株式会社ニッセイ

## 販売製品仕様変更のお知らせ

バッテリー電源タイプ専用ドライバを省スペースタイプへ変更 (50W~400W)

■従来仕様：ドライバ寸法図

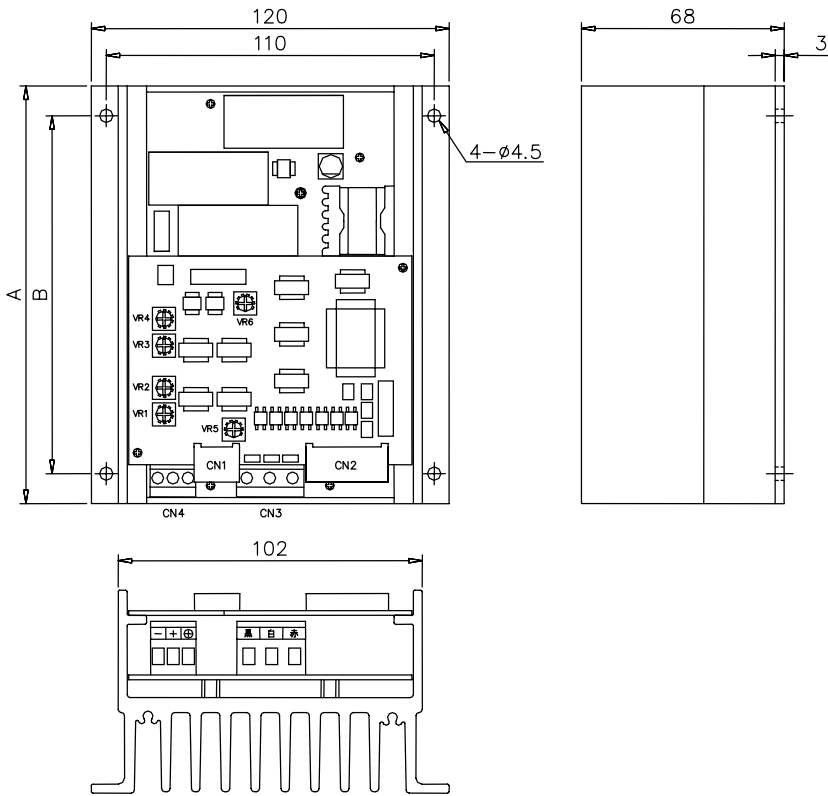
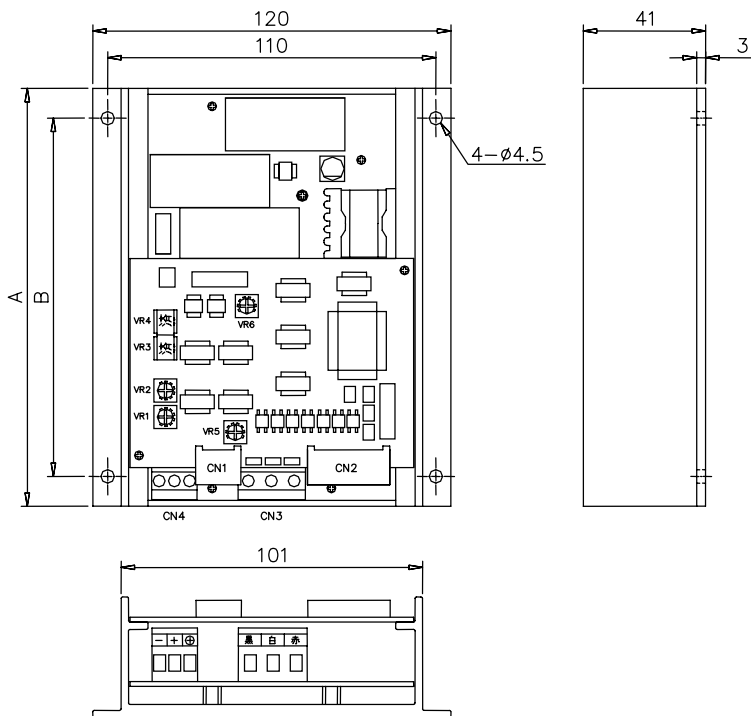
\* 取付穴ピッチ寸法に変更はありません

型式	寸法		質量
	A	B	
V-CD50L1 V-CD50L2 V-CD100L1 V-CD100L2 V-CD200L2	120	100	0.75kg
V-CD100L4 V-CD200L4 V-CD400L4	140	120	0.90kg

■新仕様：ドライバ寸法図

型式	寸法		質量
	A	B	
V-CDS50L1 V-CDS50L2 V-CDS100L1 V-CDS100L2 V-CDS200L2	120	100	0.41kg
V-CDS100L4 V-CDS200L4 V-CDS400L4	140	120	0.48kg
